## Product change notification (PCN)

<b>Title / short description</b>	Printing and documentation change due to a change in standard in the RIFLINE complete product range
<b>Affected article category</b>	Relay modules
<b>Change category</b>	Approval, Marking
<b>Change number</b>	CCK210143_3-00
<b>Reason for PCN/PDN Revision</b>

Normative basis for CE declaration changed from EN 50178 to IEC 60947-5-1

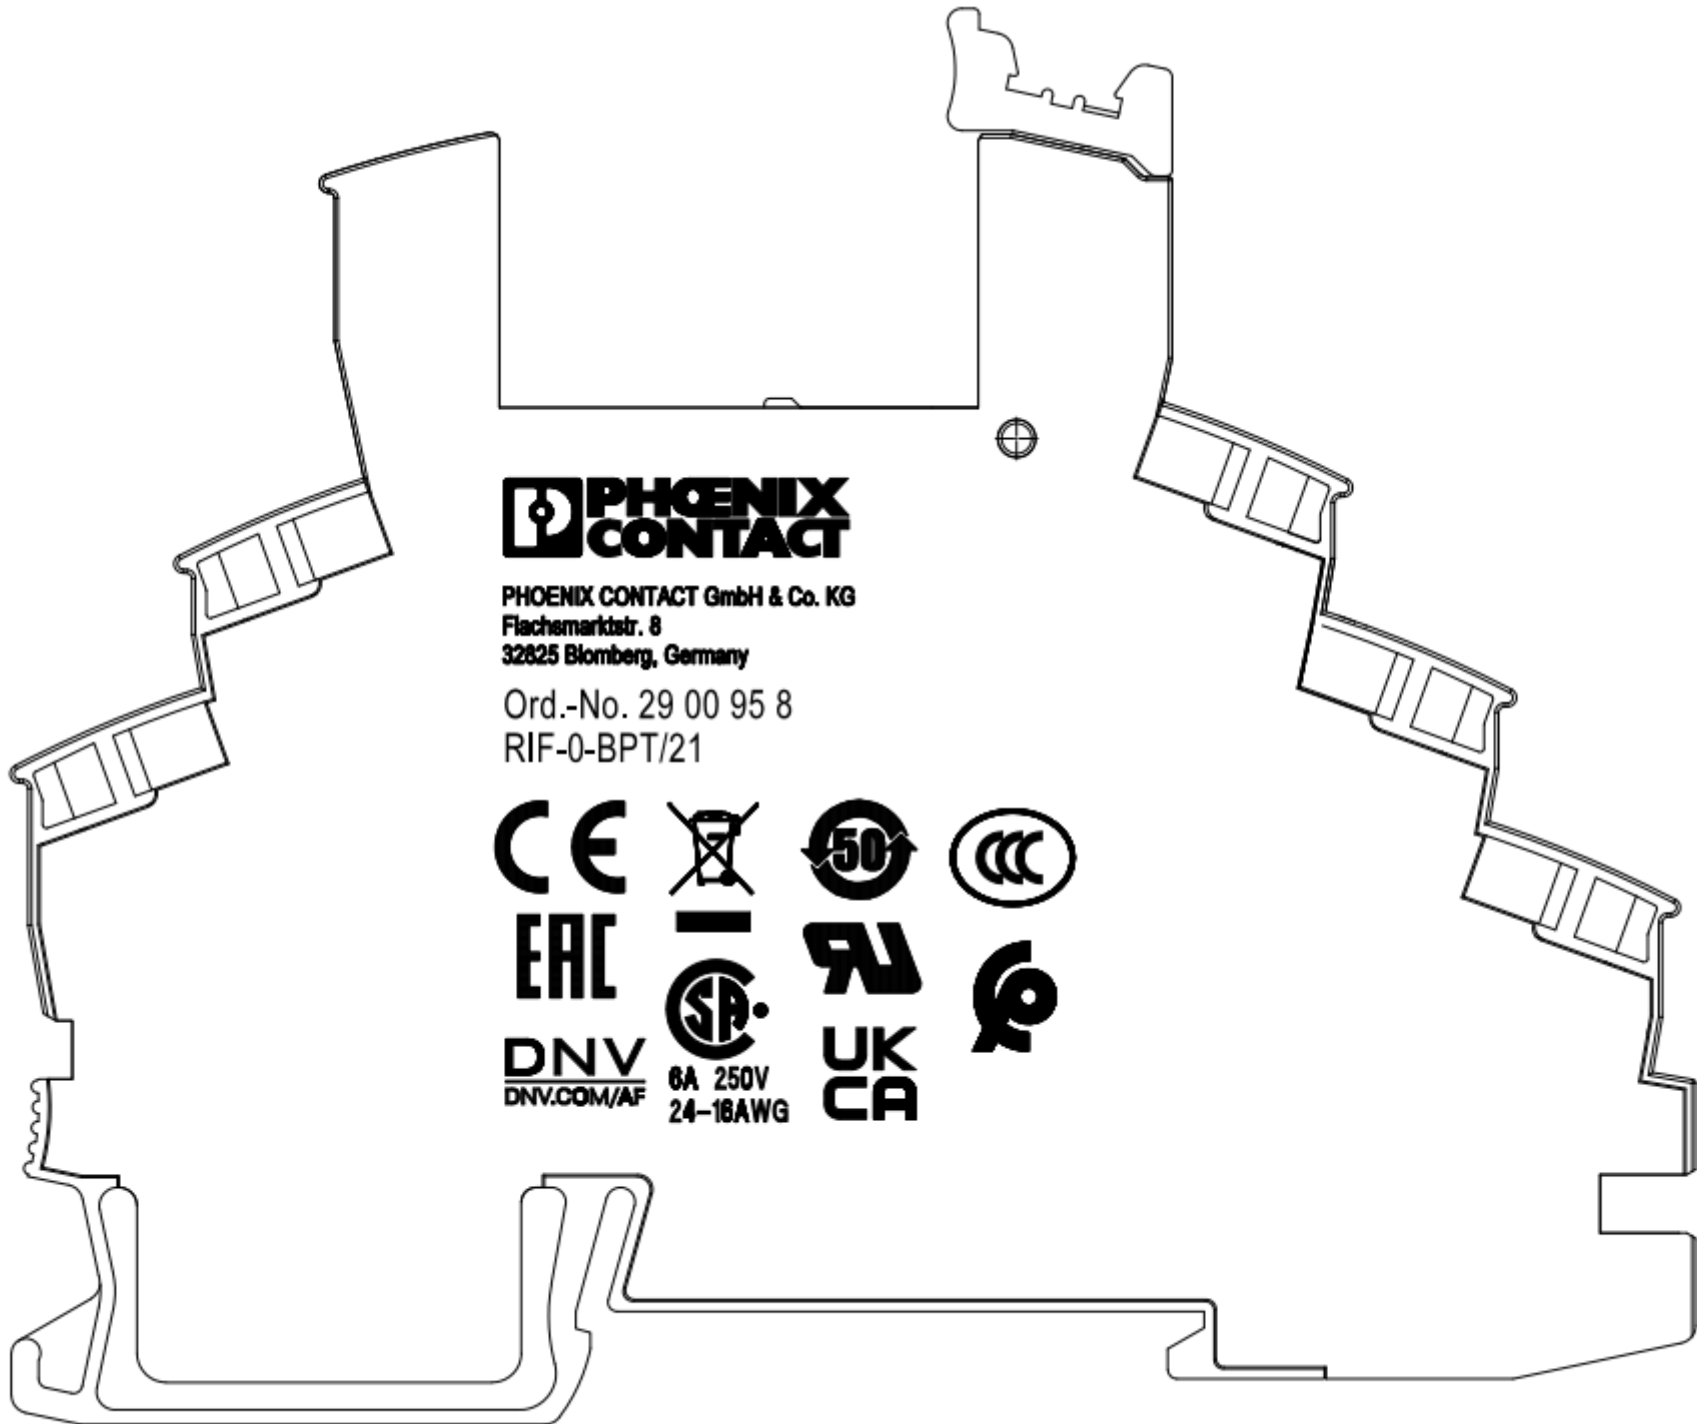
Due to the upcoming discontinuation of EN 50178, we are changing to IEC 60947-5-1 as the normative basis for CE, UKCA, and CMIM manufacturer's declarations. This will result in new manufacturer's declarations, which will be available at [www.phoenixcontact.net/article](http://www.phoenixcontact.net/article) when the PCN (EOP) comes into force. In addition, changes need to be made to the printing. These can be seen in the attached images (compare "Old.jpg" and "New.jpg").

V/C and visual features (see images)
